**Avis délibéré de la mission régionale d'autorité environnementale
sur la révision du plan local d'urbanisme (PLU) de la commune de
Brens (01)
(2^e avis)**

Avis n° 2023-ARA-AUPP-1385

Avis délibéré le 26 mars 2024

(I) Zone 1AU Habitat au nord du Grand Brens reclassée une zone U

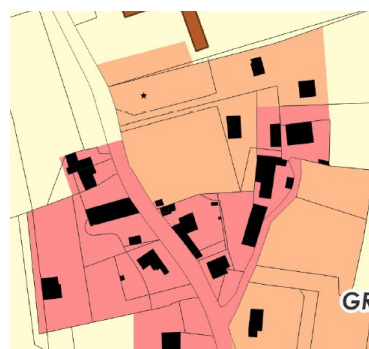
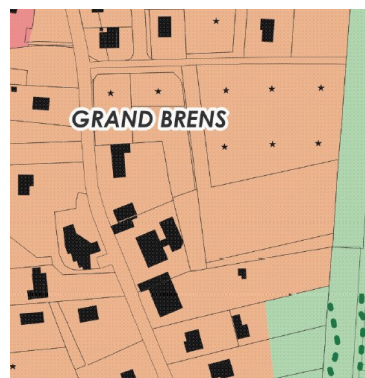
La commune a par ailleurs revu à la baisse sa projection de consommation d'espaces puisque quasiment l'intégralité des zones 2AU et 1AU à destination d'habitat et d'économie ont été supprimées. Le dossier présente désormais une consommation future d'espaces oscillant entre 3,4 ha et 4,67 ha en fonction des deux scénarios précédemment évoqués (cf. tome "justifications" p. 15). L'évaluation environnementale indique en revanche que la consommation d'espaces serait de 1,94 ha (p. 37), ce qui n'est pas cohérent avec les données issues de la partie dédiée à la justification des choix. De plus, certains choix de reclassement des zones 2AU et 1AU posent encore question, n'étant pas justifiés dans le dossier. En effet, si la plupart des zones 2AU et 1AU du précédent projet ont été reclassées en zones agricoles ou naturelles, les zones suivantes, toutes situées dans le Grand Brens et représentant 1,35 ha (voir ci-dessous), ont été reclassées en zone urbaine, sans aucune explication :

La zone (I) du tableau représente 0,1 ha, la zone (II) 0,55 ha et la nouvelle zone Ux (III) 0,82 ha, soit 0,7 ha en soustrayant la partie déjà urbanisée, ce qui représente un total de 1,35 ha de consommation d'espace qui n'est pas comptabilisé dans le dossier (et ne figure donc pas dans le tableau repris dans le §1). Ce dernier n'apporte pas de réponse à la remarque du précédent avis (p. 8) concernant la compatibilité de cette extension économique avec la programmation du Scot qui ne prévoit que 0,1 ha d'extension pour cette zone⁸.

- **de mettre en cohérence le calcul de la consommation future d'espaces entre les parties « justifications » et « consommation des espaces naturels, agricoles et forestiers » de l'évaluation environnementale ;**
- **de justifier le reclassement dans le bourg du Grand Brens des zones 1AU et 2AU en zone U ainsi que des zones 1AUx et 2AUx en zone Ux (totalisant 1,35 ha) ;**
- **d'actualiser le bilan de la consommation foncière future, en incluant les zones précitées reclassées dans le Grand Brens, et la zone Nrj prévue pour les installations industrielles concourant à la production d'énergie.**
